„Chodník – Chlum u Křemže“

DODATEK Č.1 KE SMLUVĚ O DÍLO

ZMĚNOVÝ LIST		1
Název a číslo stavby:	Chodník – Chlům u Křemže	Č. smlouvy objednatele: -
Název objektu:	SO01 Zpevněné plochy SO03 Opěrná zď	Č. smlouvy zhotovitele: 1082070LLH
Investor (objednatel):	Městys Křemže Náměstí 35, 382 03 Křemže	
TDI:	CERTIGO s.r.o. Na Zlaté stoce 1648/64, 370 05 České Budějovice	
Projektant (autorský dozor):	ZENKL CB s.r.o. Jírovcova 2, 370 01 České Budějovice	
Dodavatel:	EUROVIA CS, a.s., U Michelského lesa 1581/2, Michle, 140 00 Praha 4	
Zdůvodnění a popis změn:		
ZSP1	SO 01+03	Dne 7.9.2021 byly zahájeny práce na zajištění svahu navrženou štětovnicovou stěnou v místě opěrné zdi. Štětovnice se podařilo záberanit pouze do hloubky cca 1,5 m nad úroveň vozovky, dále bylo podloží neberanitelné. Z tohoto důvodu byl dne 15.9.2021 na stavbu přizván geotechnik za účelem geotechnického posouzení beranitelnosti zeminy. Závěrem geotechnik konstatoval, že štětovnicovou stěnu nelze provést v potřebné délce a zajištění svahu je potřeba zajistit jiným způsobem (záporová stěna, kotvená stěna, atd.). Na základě geotechnického zatřídění zemin v místě štětovnic a geodetického zaměření průběhu skalního podloží navrhl

1:50

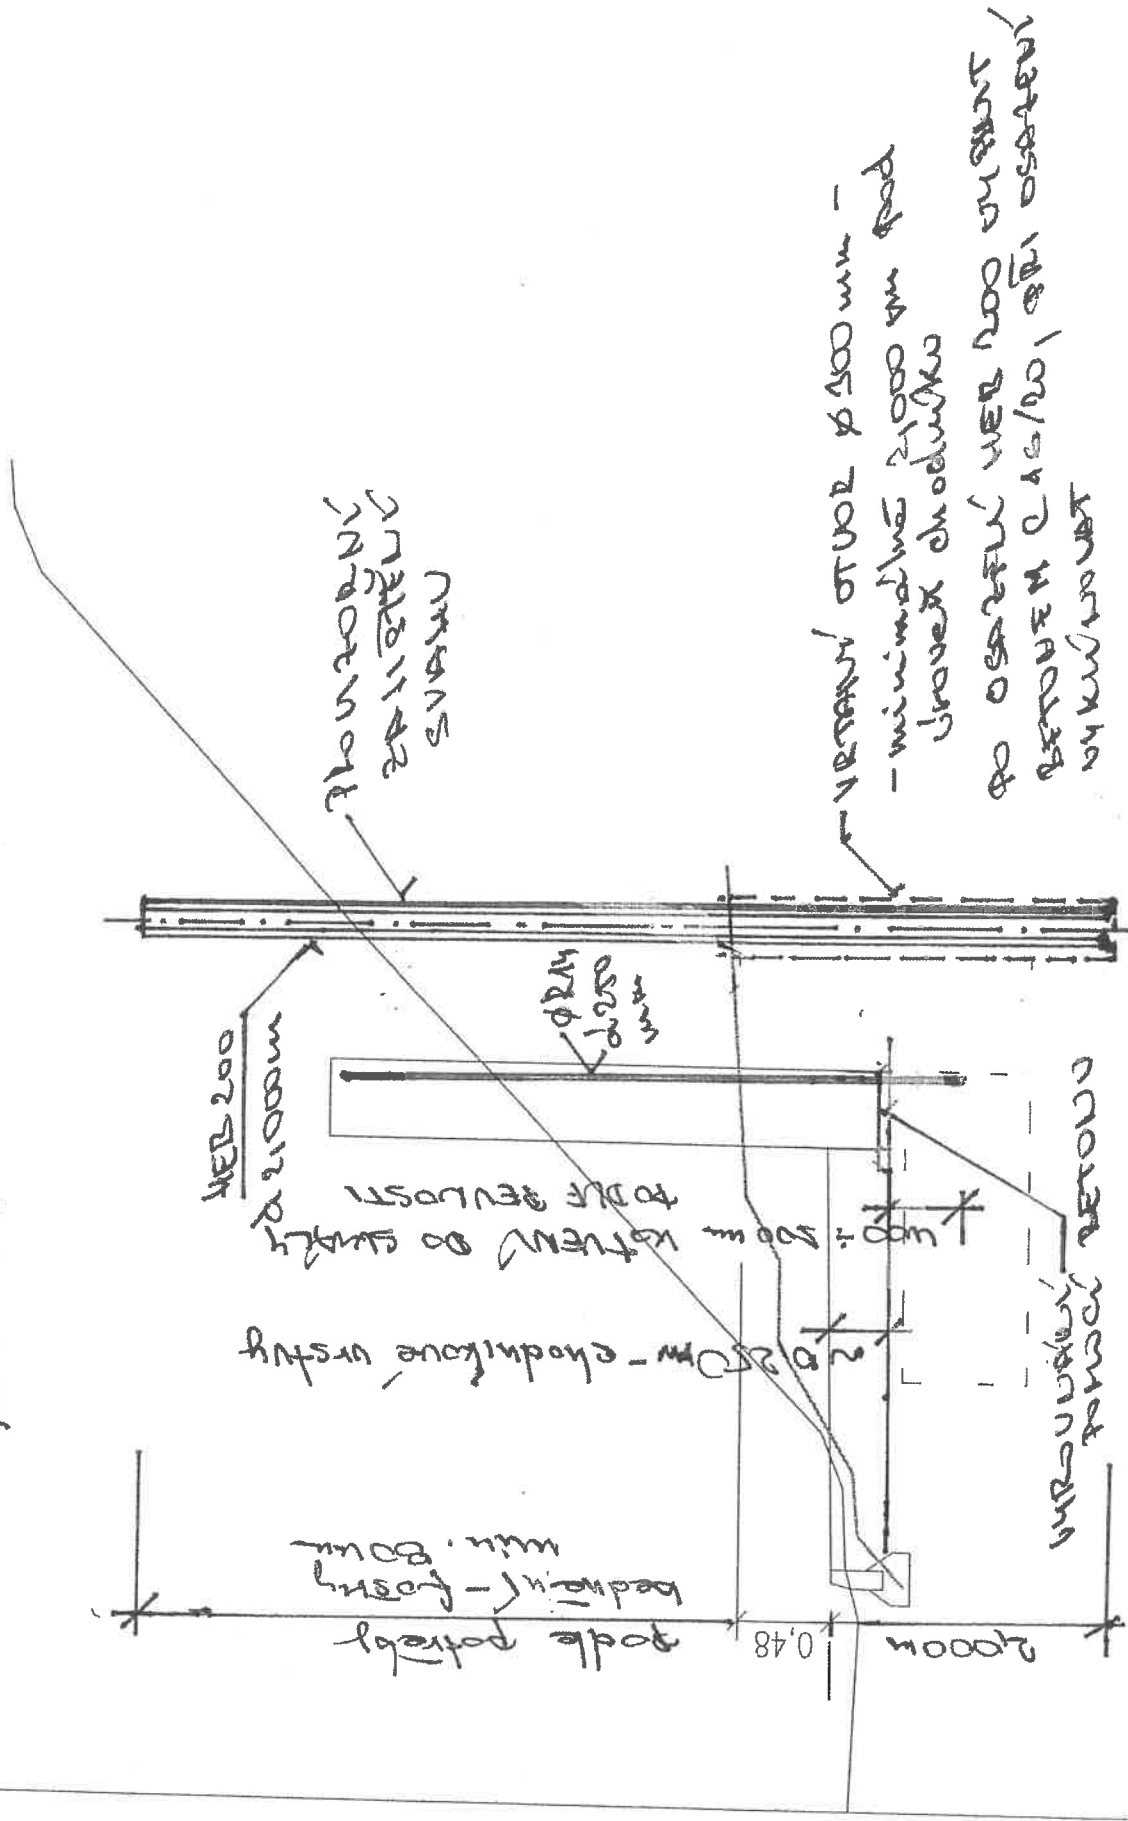
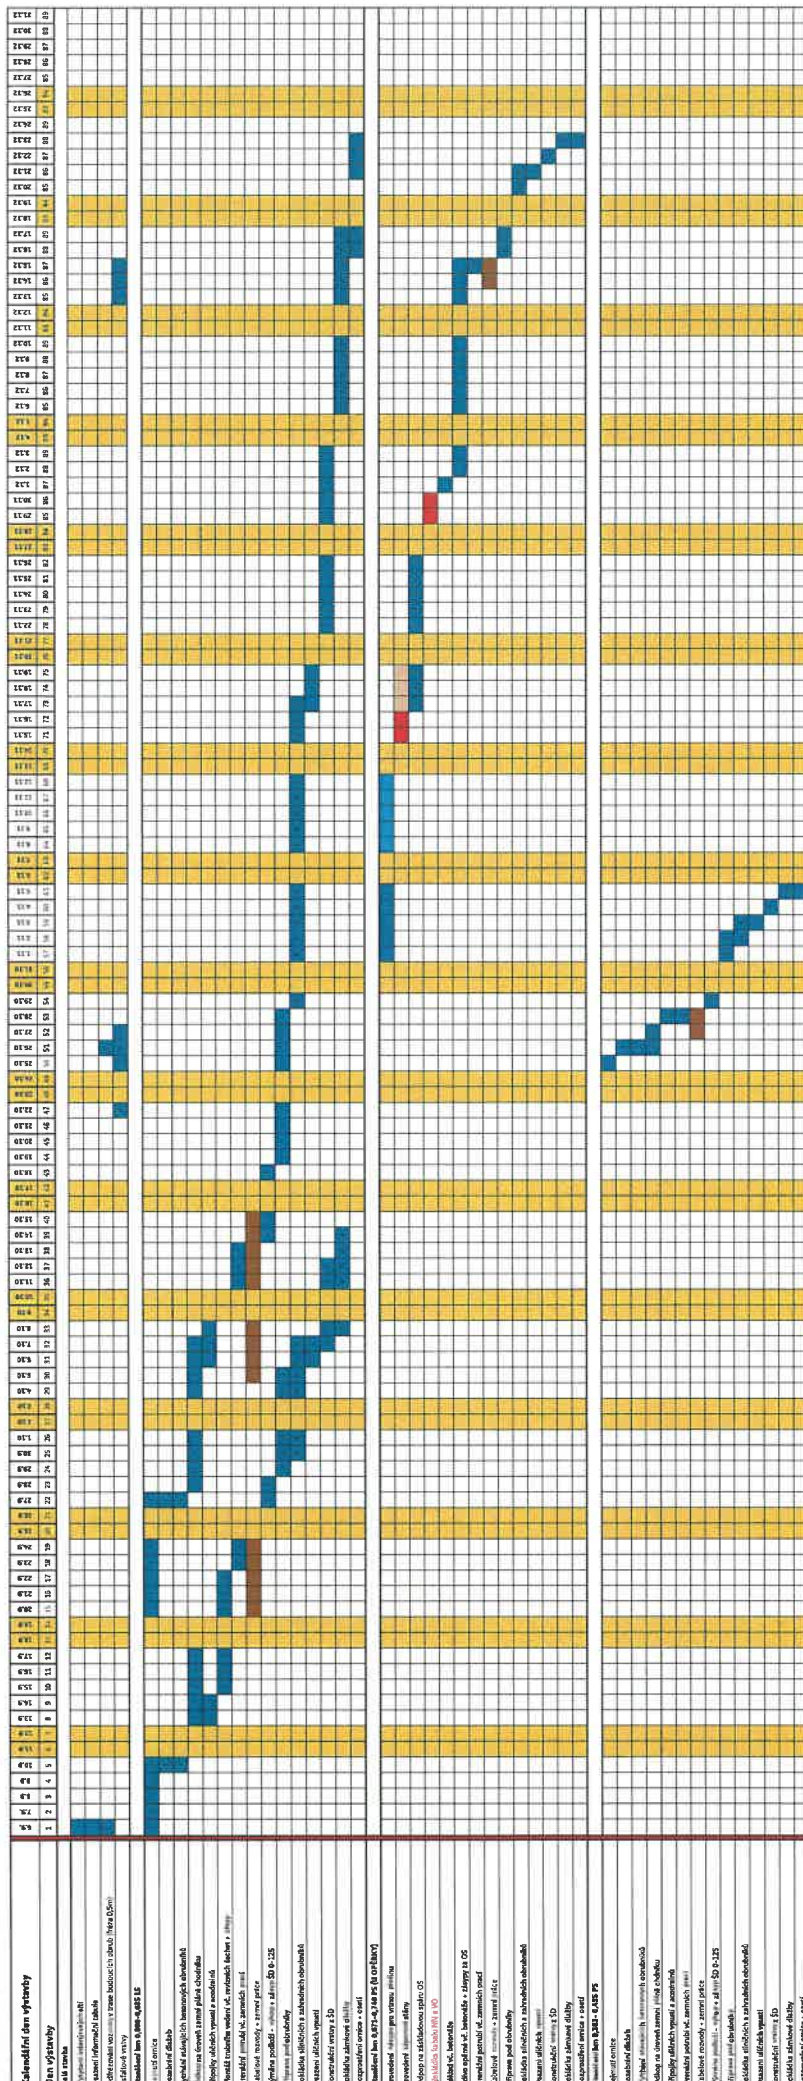
P.č.	Číslo položky	Cenová soustava	Název položky	MJ	množství			cena / MJ	celkem (Kč)	
					ve smlouvě	ve změně	rozdíl		ve smlouvě	ve změně
Díl: 1			Zemní práce							
103	1517-R		Zřízení záporové stěny (Dodávka a montáž záporové stěny HEB 200, 8 ks, dl. 6 m (3m kořen) vč.betonáže; Výdřeva tl. 80 mm; odstranění a likvidace přebytečných zápor a pažin)	M2	0,00	42,00	42,00	14 107,00	0,00	592 494,00
11	15311114	URS2021	14*3 Příčné řezání ocelových zabíraných štětovic z terénu	kus	28,00	0,00	-28,00	1 875,00	52 500,00	0,00
12	153112121	URS2021	28 Zabíraní ocelových štětovic na dl do 4 m ve standardních podmínkách z terénu	m2	16,00	16,00	0,00	2 437,50	39 000,00	39 000,00
13	153112122	URS2021	16 Zabíraní ocelových štětovic na dl do 8 m ve standardních podmínkách z terénu	m2	80,00	0,00	-80,00	2 437,50	195 000,00	0,00
14	153113111	URS2021	80 Vytažení ocelových štětovic dl do 12 m zabíraných do hl. 4 m z terénu ve standardních podmínkách	m2	96,00	16,00	-80,00	1 687,50	162 000,00	27 000,00

15	159202200	URS2021	16+80 Štětovnice - použité – obratovost	t	13,44	0,00	-13,44	15 625,00	210 000,00	0,00
			16+80)*0,14		13,44					
Celkem za			1 Zemní práce						658 500,00	658 494,00
Celkem za			OBJEKT						658 500,00	-6,00
